Viktig Service meddelande

Byte Dragtapp, midjeled
Terri 34C , Terri 3

Service meddelande

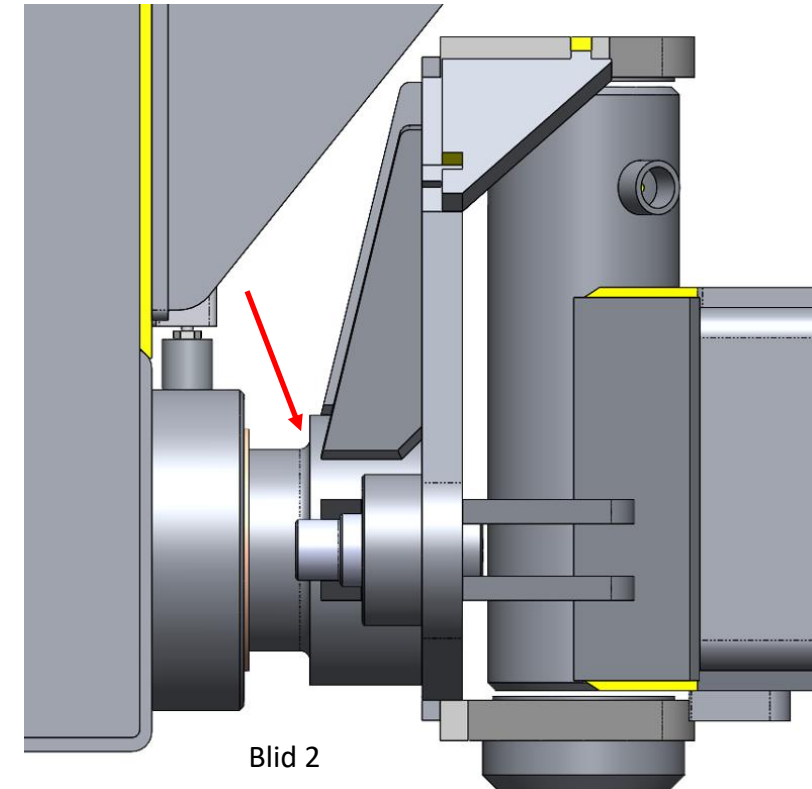
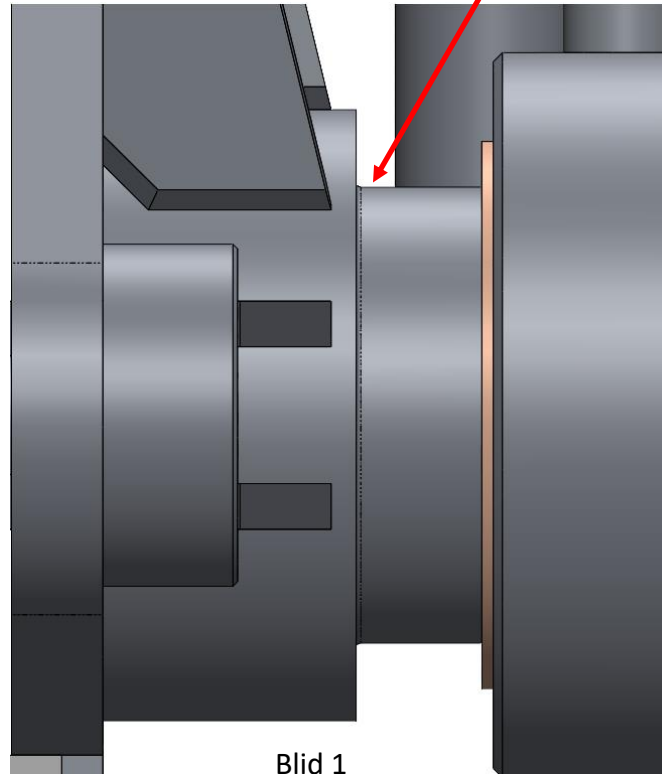
Vi har upptäckt att maskiner går av i midjan, Detta har vi undersökt och vi har hittat att radien mellan axel och platta har varit för liten, detta är inte ett problem på alla maskiner utan beror även på hur mycket man kör med maskinen.

- Lossa luckan under maskinen
- Lossa dom fyra bultarna till dragtappen
- Dra ut tappen ca 1-2 cm så att du ser raden mellan plattan och axeln.
- Raden ska vara 3-5 mm (bild 2), den gamla tappen hade en radie på 1 mm (bild 1)

Detta görs vid planerad service och det som byts på servicemeddelandet är dragtappen artikel Nr: TM-940118
